اقتراح ١ : باب من الصالة، فوق جنب الطريقة

الدور الثالث (والرابع زيه) : الدائرة الخضراء = الباب الجديد ٠.٩٠، يفتح لجوهر الأوضة

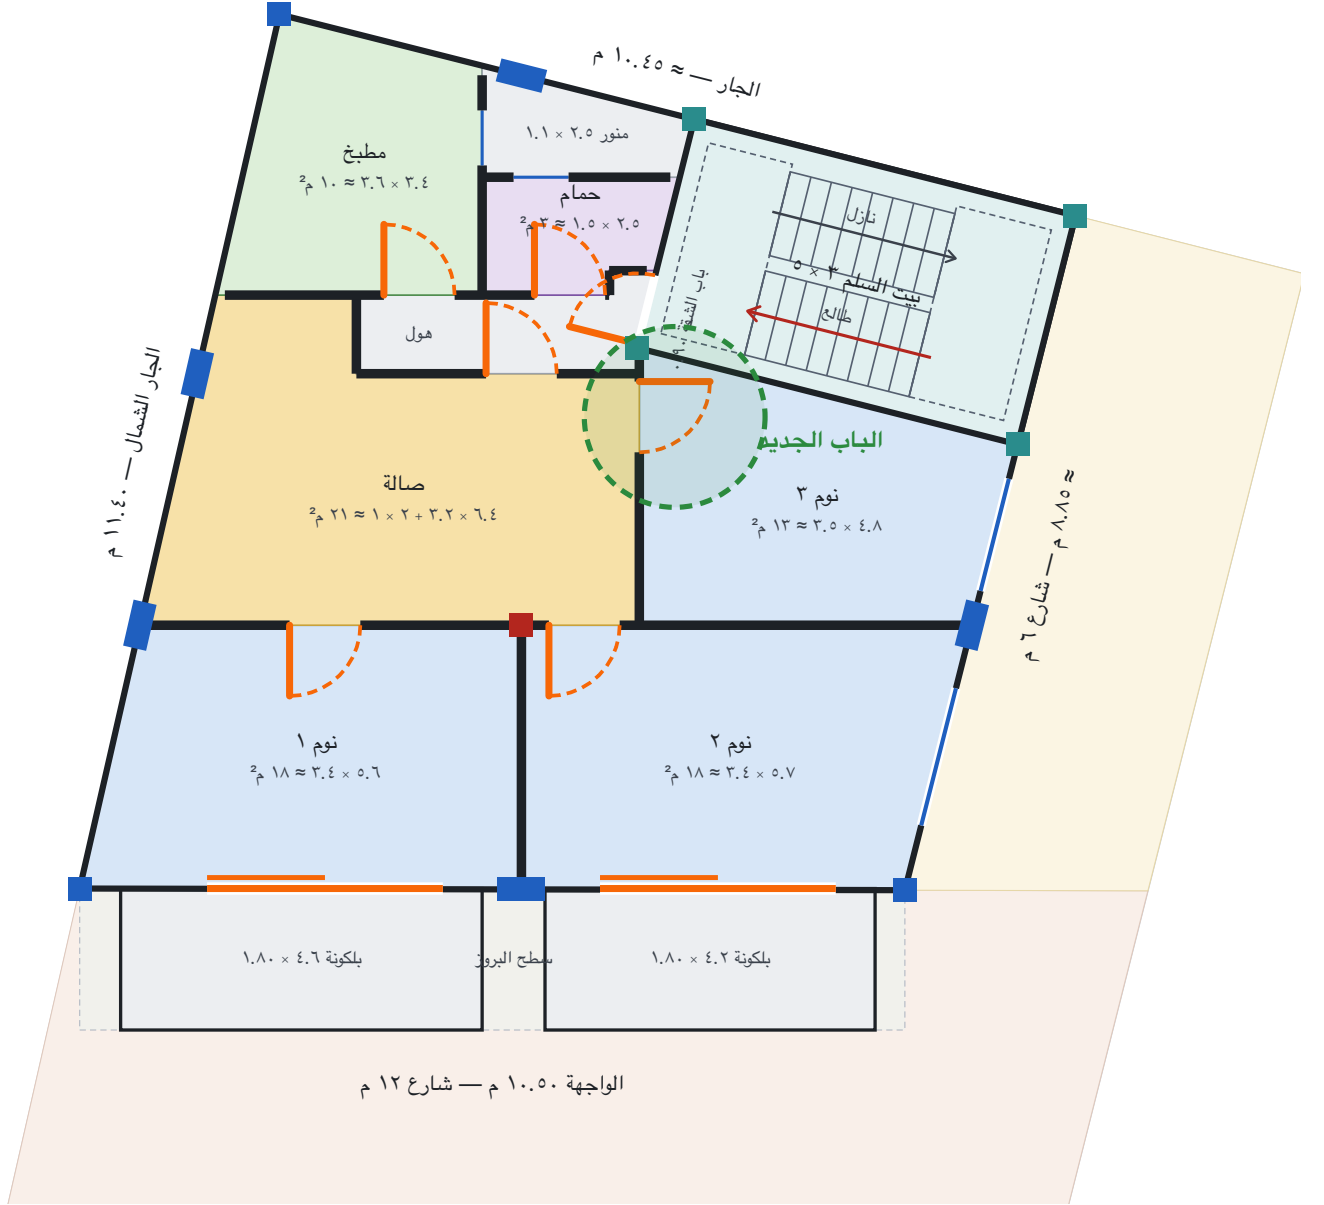
الباب في الحيطه اللي بين الصالة ونوم ٣، في الحته اللي جنب الطريقة.
مغيش ولا متر بيضيع : الصالة ٢١ م^٢ ونوم ٣ زي ما هي.
العيب : اللي قاعد في الصالة بيشوف باب الأوضة.

اقتراح ٢ : باب من الصالة، تحت جنب باب نوم ٢

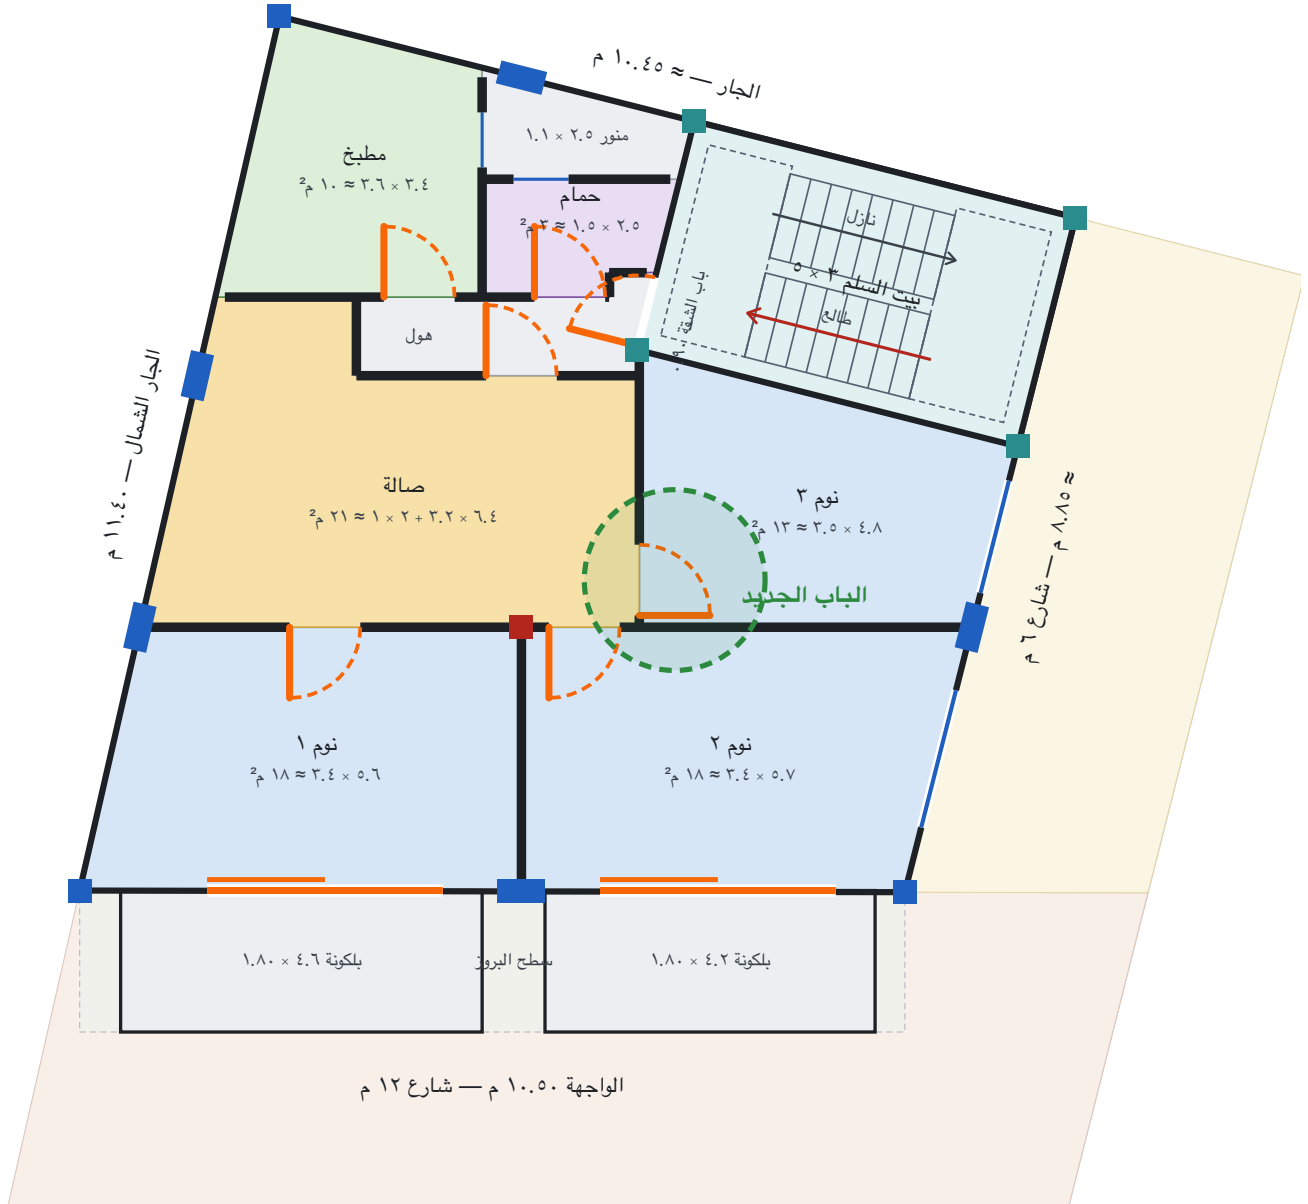
الدور الثالث (والرابع زيه) · الدائرة الخضراء = الباب الجديد ٠٠.٩٠ ، يفتح لجوه الأوضة

الباب في نفس الحيطه، بس في الركن اللي تحت جنب باب نوم ٢.
مغيش ولا متر بيضيع، وأبواب أوض النوم كلها بقت في ناحية واحدة من الصالة.
العيب: اللي قاعد في الصالة بيشوف الباب، وفيه بابين جنب بعض في الركن.

اقتراح ٣: باب من الطريقة

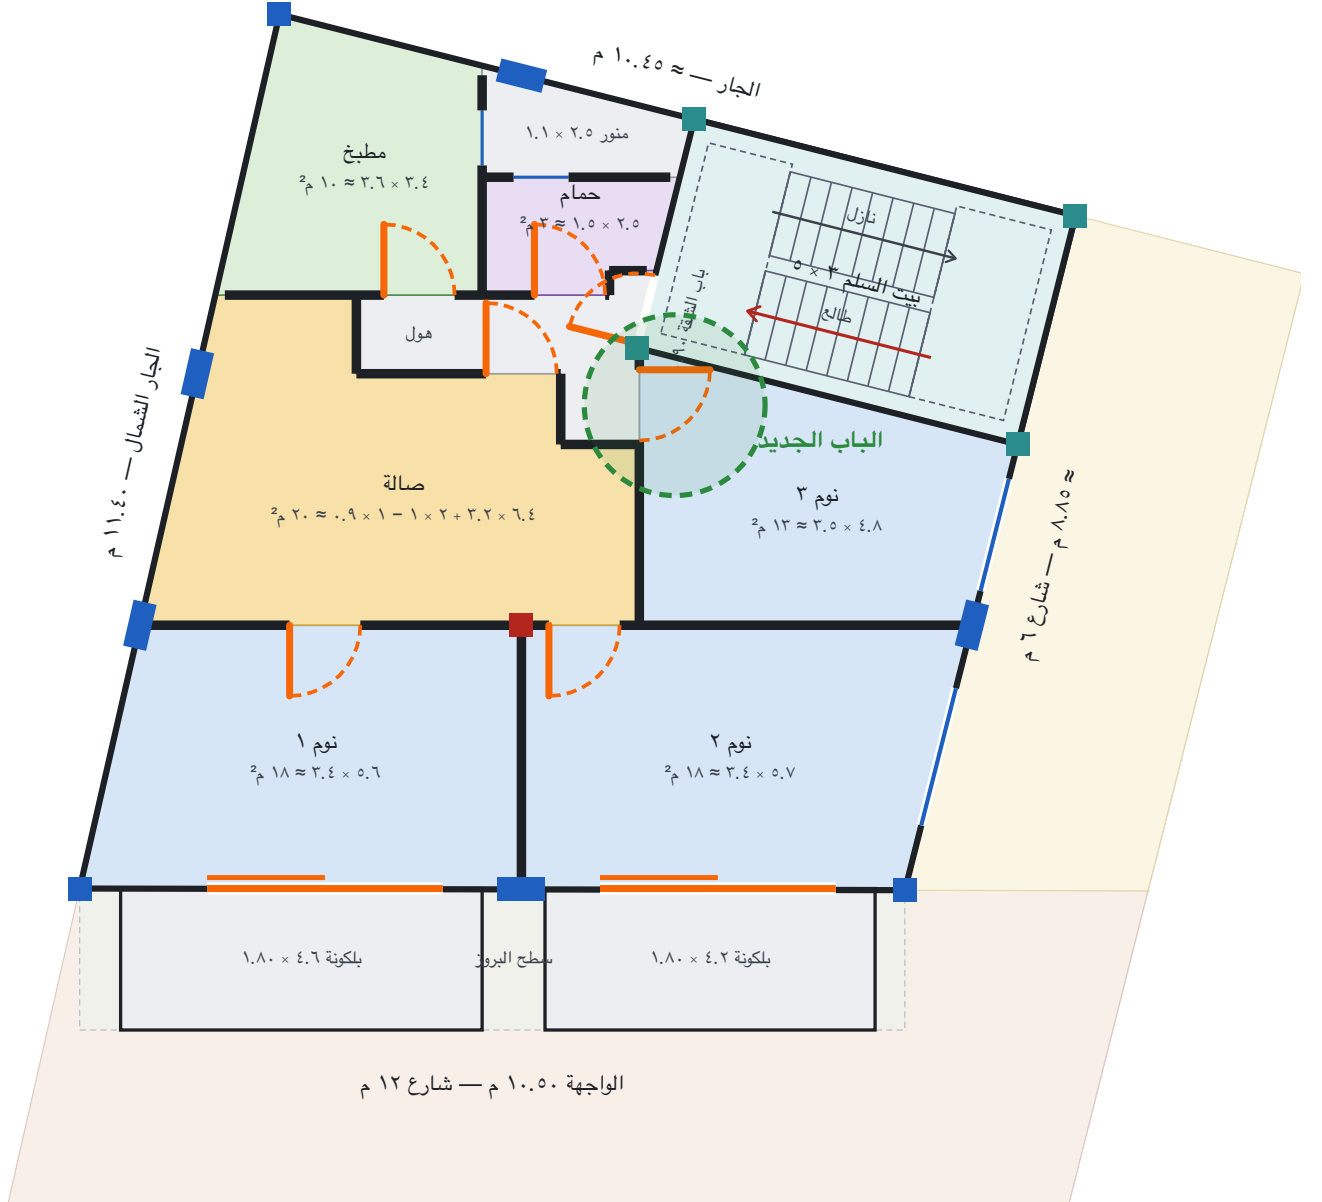
الدور الثالث (والرابع زيه) · الدائيرة الخضراء = الباب الجديد ٠٠.٩٠ ، يفتح لجوهر الأوضة

بناخذ ركن صغير 0.9×1 م من الصالة ونضمه للطريقة، والباب يفتح منه.
الأوضة بتتدخل من المدخل على طول من غير ما تعدي في الصالة، فيه خصوصية أكثر.
العيب: الصالة بتتصغر حوالي ١ م² (من ٢١ لـ ٢٠ م²).
